总平面图一调整前后对比

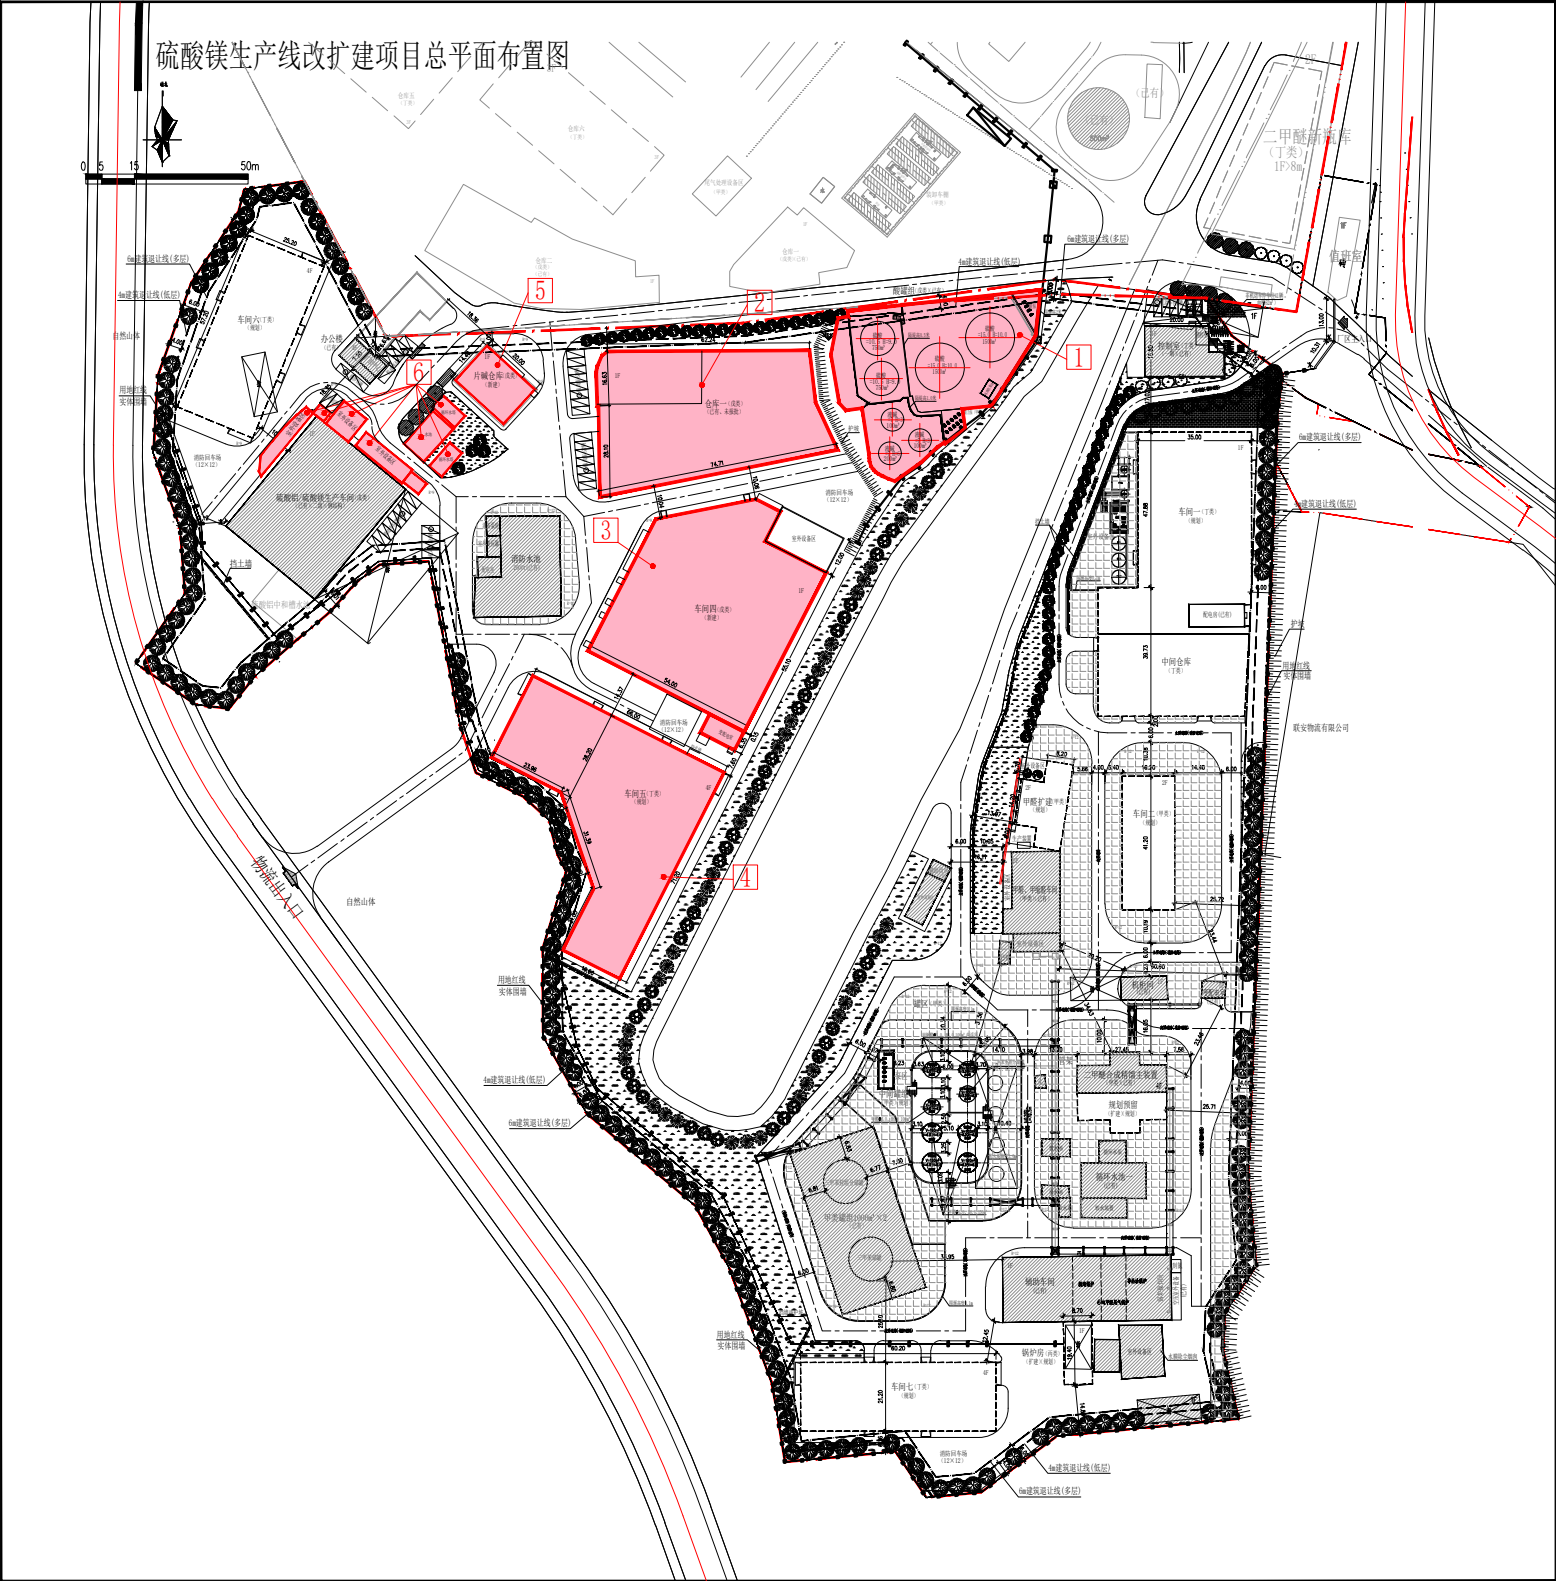
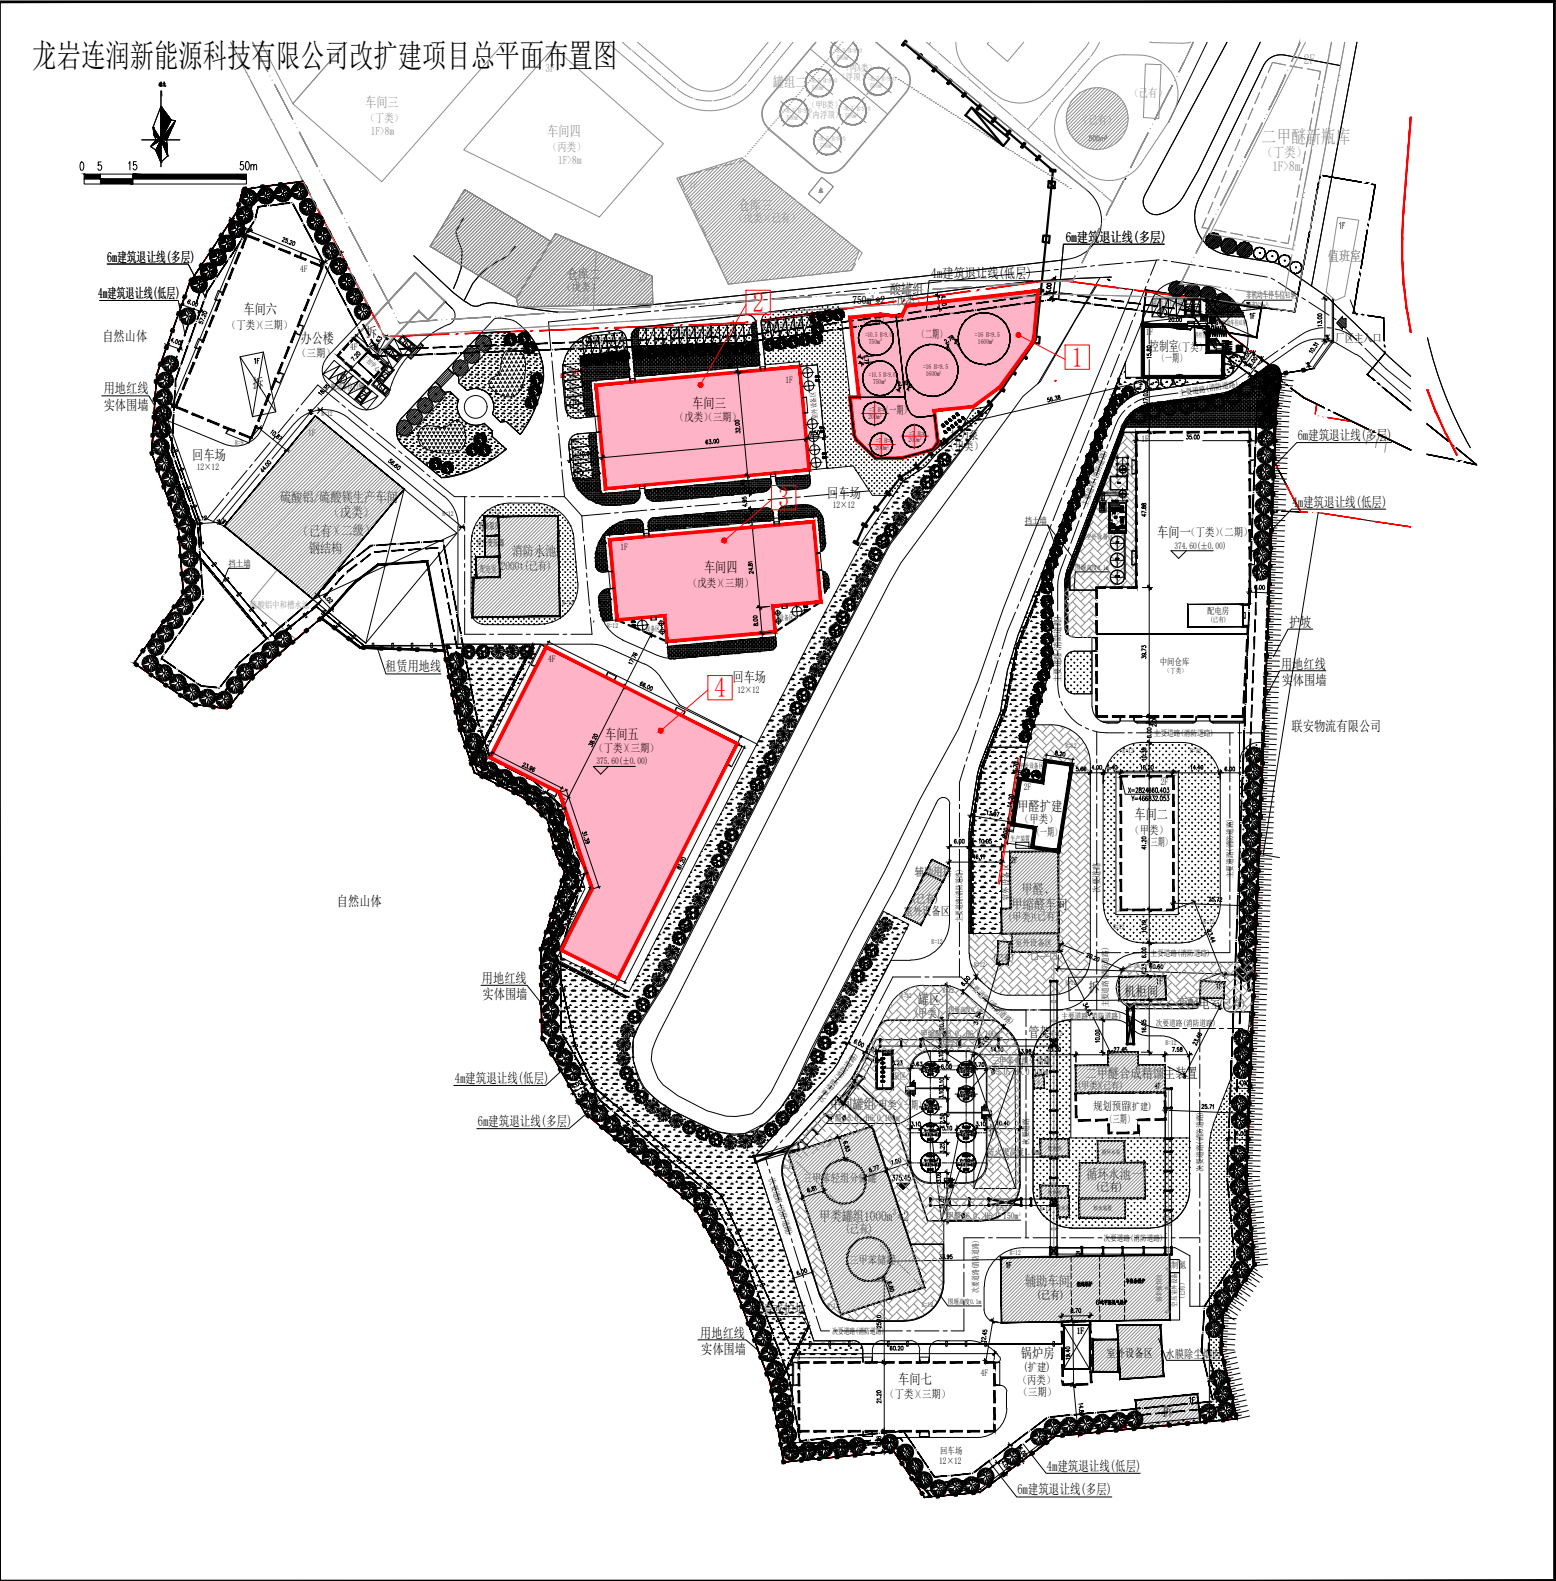
- 方案变更：
- ①酸罐组，占地面积由1982.52m²变更为2366.23m²，计容面积由1982.52m²变更为2366.23m²；
 - ②车间三变更为仓库一（未批先建），占地面积由2016m²变更为2608.21m²，建筑面积由2016m²变更为2608.21m²，计容面积由4032m²变更为2608.21m²；
室外设备区，占地面积由176m²变更为0m²，计容面积由176m²变更为0m²；
 - ③车间四，占地面积由1829.6m²变更为3158.95m²，建筑面积由1829.6m²变更为3158.95m²，计容面积由3659.2m²变更为9322.15m²；
室外设备区，占地面积由118.4m²变更为254.76m²，计容面积由118.4m²变更为254.76m²；
 - ④车间五，占地面积由3610.4m²变更为2950.4m²，建筑面积由14441.6m²变更为11801.6m²，计容面积由21662.4m²变更为14752m²；
 - ⑤新增片碱仓库，占地面积为288m²，建筑面积为288m²，计容面积为288m²；
 - ⑥新增室外设备区、水池、循环水塔，占地面积为513.66m²，建筑面积为0m²，计容面积为513.66m²；
